大間原子力発電所

敷地ごとに震源を特定して策定する地震動のうち

(コメント回答その3)

(F-14断層, 及び奥尻3連動による地震の地震動評価)

②基本ケースの震源モデルの考え方(13/13):破壊開始点の設定(6/6)

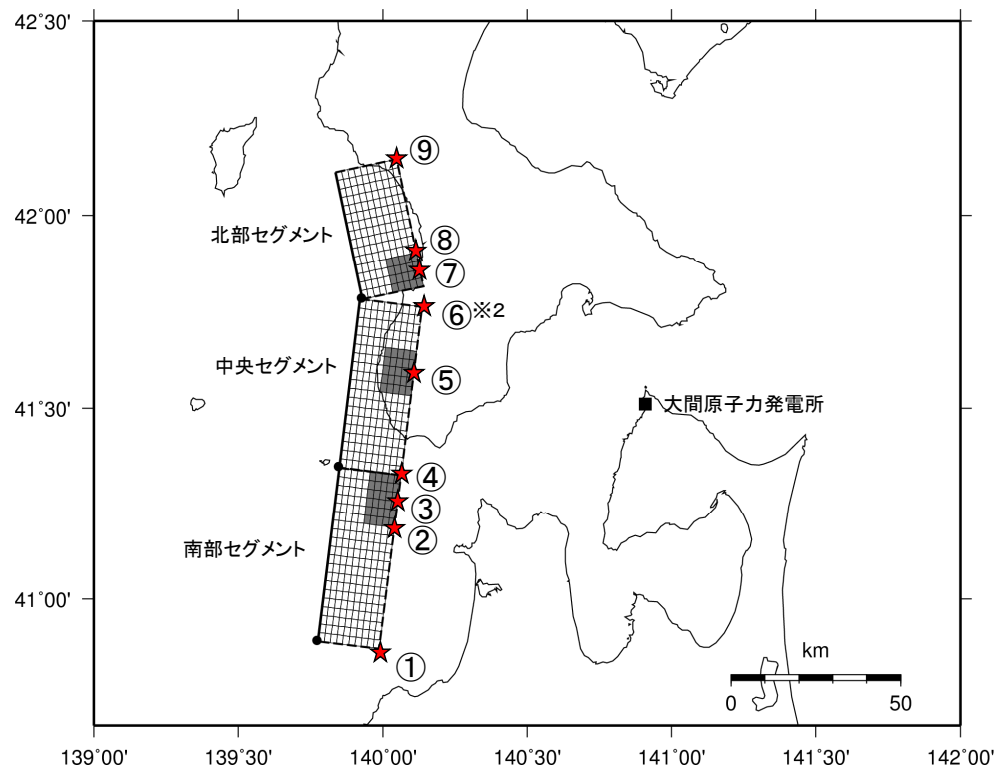
コメントNo.S4-28
